Elliðaárvogur/Ártúnshöfði Svæði 1: Reitur 1

Fyrirspurn til skipulagsfulltrúa

Lögð fram uppfærð fyrirspurn Dverghamra ehf., dags. 14. september 2023, ásamt greinargerð hönnuðar, dags. 8. ágúst 2023, um uppbyggingu á lóð nr. 2 við Stálhöfða, samkvæmt aðalteikningum ARCHUS arkitekta, ódags. Einnig er lögð fram yfirlitsmynd Landslags, dags. í september 2023.

Mynd A

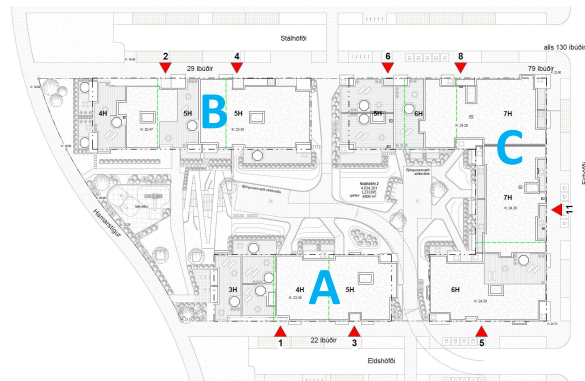
Uppbygging fyrstu reitanna á deiliskipulagssvæðinu er þegar hafin. Hér er til umfjöllunar fyrirspurn um uppfærða tillögu að uppbyggingu á Reit 1. Umsækjandi lagði fram fyrirspurn í byrjun árs 2023 sem afgreidd var með umsögn skipulagsfulltrúa, dags. 2. mars 2023. Í þeirri umsögn voru dregin fram atriði sem skipulagsfulltrúi taldi mikilvægt að yrðu endurskoðuð. Nú hefur borist uppfærð tillaga til umsagnar. Heildaryfirbragð reitsins er sambærilegt fyrri tillögu þó vissulega hafi verið gerðar úrbætur á tilteknum atriðum sbr. fyrri umsögn. Í eftirfarandi umsögn eru listuð nokkur atriði sem bregðast þarf við áður en sótt er um byggingarleyfi. Vísað er til húsanna á reitnum sem A, B og C sbr. *Mynd A* hér fyrir ofan.

- Í kafla 6.1.5 *Inngangar* er fjallað um mikilvægi þess að inngangar séu vel hannaðir og sýnilegir í útliti húsa enda mikilvægir í heildaryfirbragði hverfisins. Samkvæmt fyrirspurnartillögunni eru inngangar nokkuð grafnir inn í úthliðum húsanna. Æskilegt er að gera inngöngum enn hærra undir höfði, sbr. skilmála.
Í sama kafla er kveðið á um að aðgengi skuli vera um sameign frá inngörðum. Annar stigaganga í húsi B virðist ekki hafa aðgengi að inngarði og þarf að endurskoða ef svo er.

Bregðast þarf við framangreindum punktum áður en sótt er um byggingarleyfi.
